保安検査基準等改正案に寄せられた意見等に対する対応案

保安検査基準等改正案に寄せられた意見等に対する対応（修正案）

4. 3 (2) (2-1) ①イ「圧力容器の直近に設けられた弁」

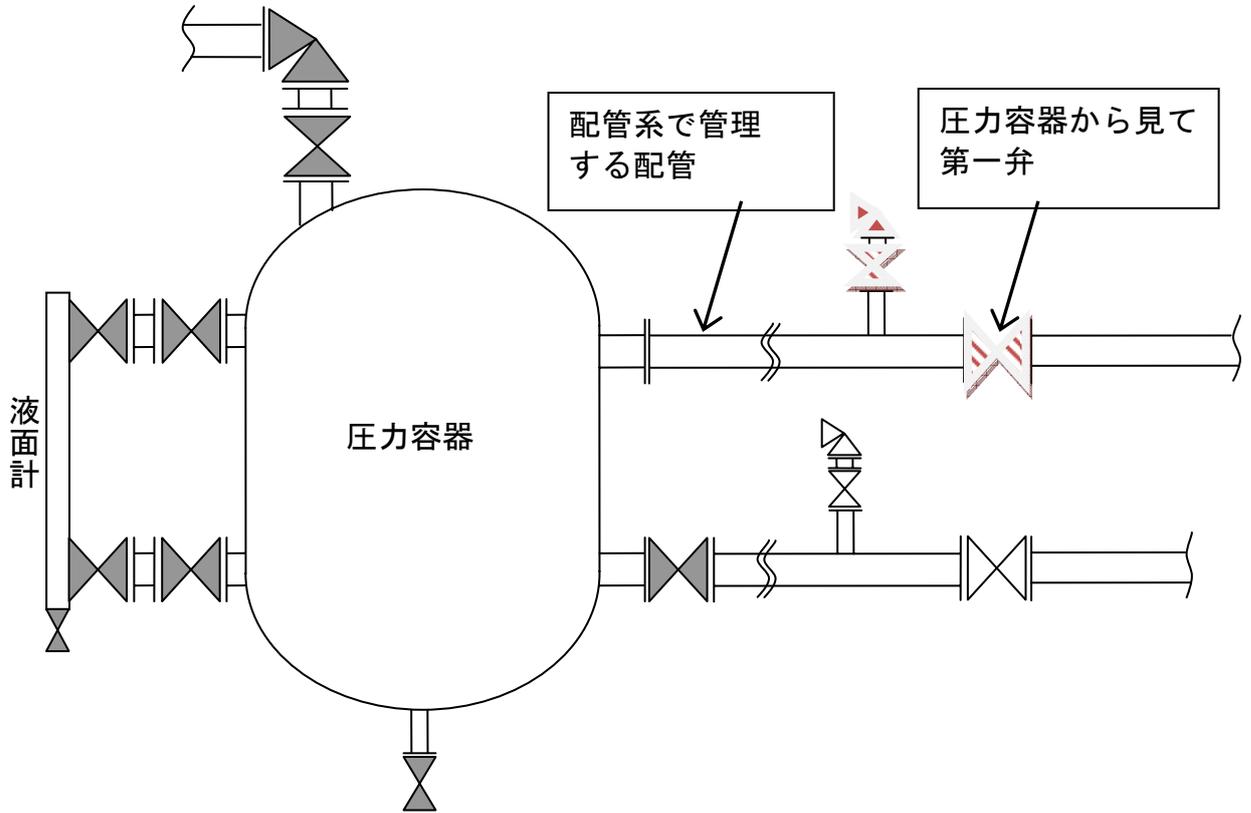
整理 番号	受 付 番 号	提出されたご意見（理由）の内容	ご意見に対する考え方 対応内容	備 考
11	C-8	<p>4. 3 (2) 非破壊検査 (2-1) 肉厚測定</p> <p>① イ. 「過去の実績・・・・・・・・と評価できる弁類（配管系から除外される圧力容器に直結されたもの（<u>圧力容器の直近に設けられた弁をいう。</u>））・・・・・・・・」 とあるが、「圧力容器に直結された弁とは、圧力容器からみて第一弁と解釈するのか？配管途中にある第一弁はどのように解釈するのか？」判断に迷うようなパターンを事例集のような形で示してほしい。</p>	<p>今回の改正によって、圧力容器の直近に設けられた弁類も当該弁類の分解・点検のための開放時に内部の状況を確認すればよいことになりました。</p> <p>圧力容器の直近に設けられた弁類の区分としては、次の通りです。</p> <p>① 圧力容器に直結された弁類 ② 安全弁・計器類の元弁 ③ ドレン弁等、弁類の先に配管が設置されていない弁類 ④ 配管が設置された弁類でも腐食、劣化損傷等の評価が圧力容器にて判断できる弁類</p> <p>なお、腐食、劣化損傷等の評価が配管系から判断できる弁類は、配管系に属する弁類に区分されます。したがって、特に明示せず原案通りとします。</p> <p><u>したがって、配管途中にある第一弁については、腐食、劣化損傷等の評価が圧力容器にて判断できるのか、配管系から判断できるかによって、圧力容器の直近に設けられた弁か、配管系に含まれる弁か異なります。</u> <u>（別図参照）</u></p>	本人回答 HP公表

: 配管系から除外される弁類と考えられる弁

: 配管系に含まれる弁類と考えられる弁

: 腐食、劣化等の評価が圧力容器にて判断できるか、配管系から判断できるかにより異なる弁 (区分の④ケース)
